ENQUÊTE PUBLIQUE

Autorisation du renouvellement et de l'extension d'une carrière de matériaux alluvionnaires, d'une installation de traitement des matériaux et d'une station de transit de produits minéraux ou de déchets non dangereux inertes

Dossier présenté par la société GSM

RAPPORT ET CONCLUSIONS

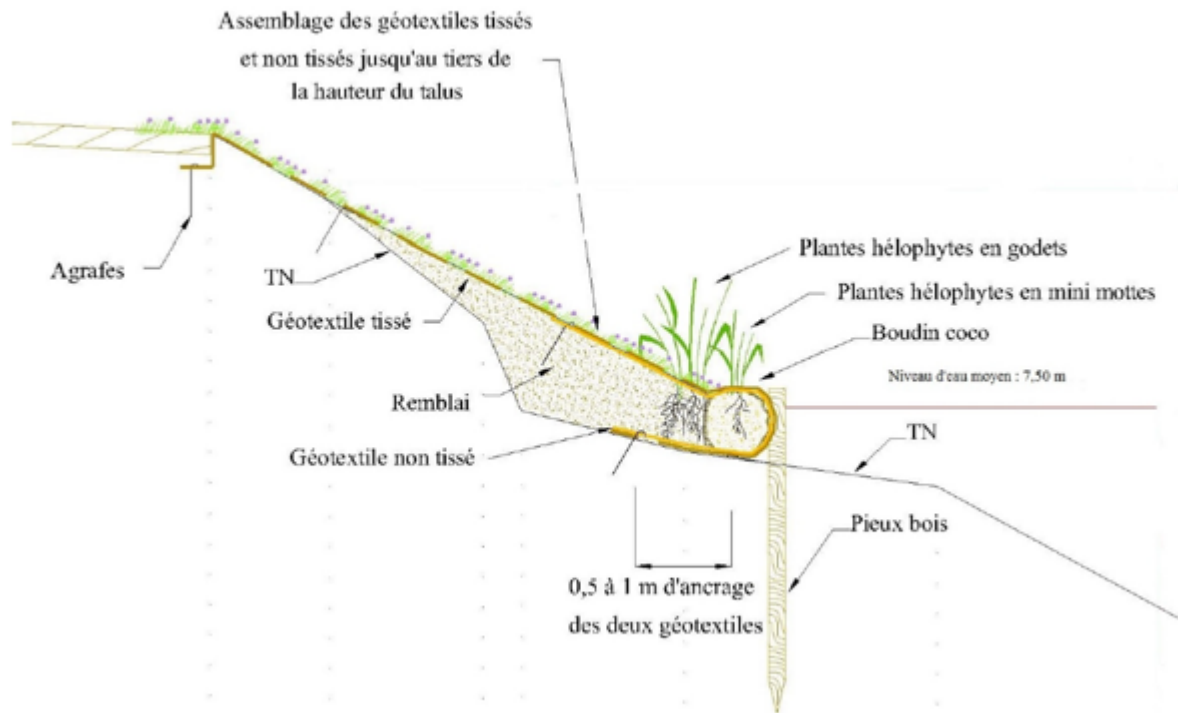
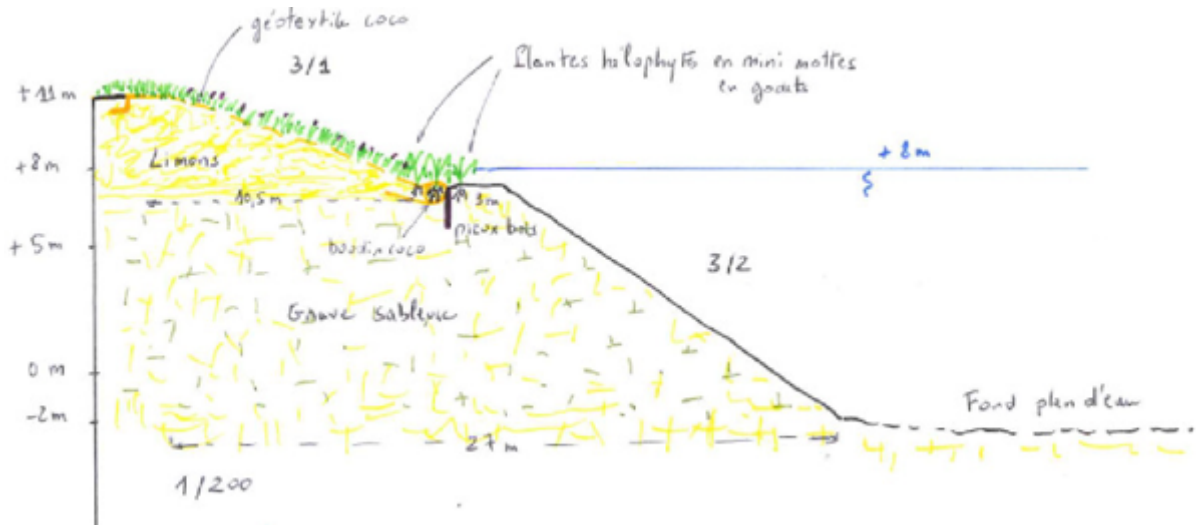
Concernant les venues d'eau en cas de crue, la variante finalement choisie consiste à obtenir une mise en équilibre plus rapide des niveaux des plans d'eau avec le Gardon et pour des crues de moindre ampleur, afin de limiter les hauteurs de chute d'eau et les vitesses d'écoulement entre les différents composants (plans d'eau, Gardon et Bournigues). Ceci a pour but d'éviter ou limiter la capacité érosive des débordements et d'éviter le risque de capture du cours d'eau par le plan d'eau de Montfrin.

Il s'agira premièrement d'abaisser la partie centrale du seuil existant entre le plan d'eau de Montfrin et le Gardon, jusqu'à une altitude de 9,00 m NGF sur une longueur de 20 m, et de conserver le seuil existant de part et d'autre. Ainsi abaissé, il entrera en fonction pour un débit du Gardon de 400 m³/s (alors que le seuil existant est calé à 11,40 m NGF et entre en fonction pour un débit du Gardon de 800 m³/s).

Une zone terrassée pour le passage préférentiel des eaux sera aménagée entre le plan d'eau de Montfrin et le nouveau plan d'eau de Meynes, calée à une altitude de 9 m NGF sur 150 m de long et aménagée avec des techniques douces type ensemencement et plantations (absence d'enrochements).

Si l'analyse de ces impacts est globalement satisfaisante, le CE note que les choix en matière de réaménagement du plan d'eau de Montfrin (abaissement du seuil et confortement des berges destinés à limiter les effets néfastes en situation de crue) ne s'appuient pas sur une description détaillée des avantages et inconvénients des différentes hypothèses envisagées permettant de vérifier le caractère optimal des dispositions retenues.

Le CE regrette toutefois que les arguments retenus pour la définition des travaux à entreprendre pour les compléments d'aménagement du plan d'eau de Montfrin (reprise du seuil et renforcement des berges) ne soient pas étayés par une analyse comparée détaillée des différentes variantes étudiées par le bureau d'études Artélia.

S'agissant du risque d'érosion des berges et de capture des plans d'eau en cas de crue du Gardon, le CE estime que l'étude Artélia produite à l'appui de l'étude d'impact n'apporte pas la justification du caractère optimal de la variante 7 choisie pour l'aménagement du seuil et de la bande de terrain entre les plans d'eau.

Le projet d'abaissement de seuil (qui a pour objectif de remplir le plus rapidement possible le plan d'eau de Montfrin puis celui projeté de Meynes étendu, de manière à éviter les chutes d'eau importantes et de limiter les vitesses d'écoulement) est calé à 9,00 m NGF et entre en fonction pour un débit du Gardon de 400 m³/s.

L'analyse d'ARTELIA montre que l'abaissement du seuil à 8 m n'est pas souhaitable en raison notamment d'une plus grande connectivité entre le Gardon et le plan d'eau.

S'agissant de l'impact sur les risques d'érosion des berges et de capture des plans d'eau en cas de crues, les éléments apportés par le maître d'ouvrage, dans son mémoire en réponse aux observations formulées par le public et le CE, permettent de considérer que la variante retenue constitue le compromis le mieux adapté au regard des contraintes identifiées.
